改善箇所説明図

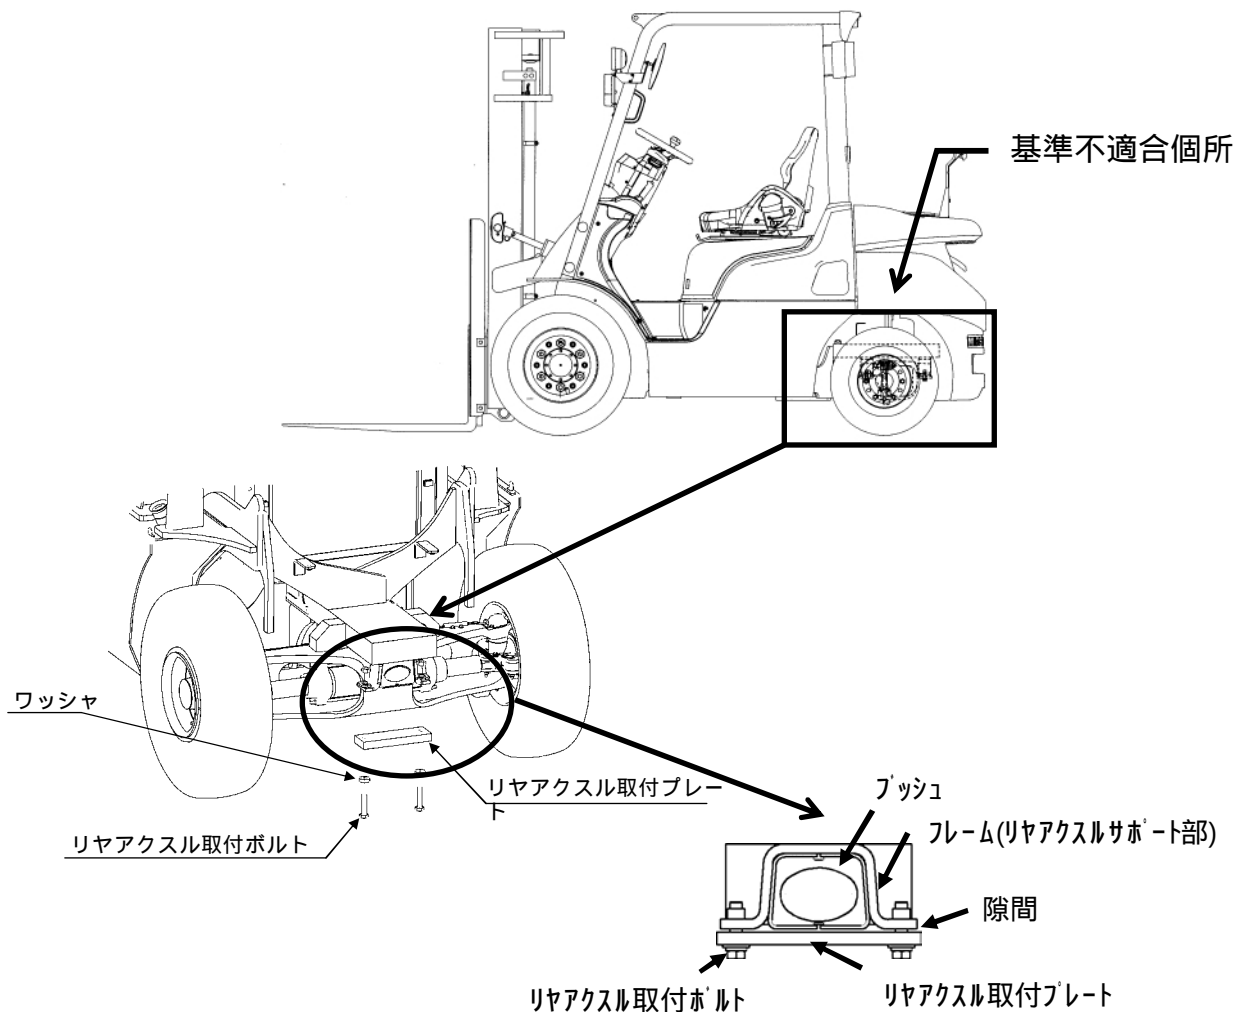
不具合発生箇所

リアアクスルにおいて、フレームのアクスルサポート部の加工が不適切なため、ブッシュが適正に組み付けられず、フレームとアクスル取付プレートに隙間が生じているものがある。そのため、そのまま使用を続けた場合、フレームとプレートを締結するボルトの締付トルクが低下し取付ボルトが緩み、プレートが脱落し、最悪の場合、フレームからリアアクスルが外れ、走行不能に至るおそれがある。

改善の内容

全車両、当該部の隙間有無とボルト締付トルクを点検し、隙間が発生する場合は、シムを適宜枚数挿入して隙間が発生しないように措置する。

識別: リアアクスル取付プレートに、白ペイントを塗布する。
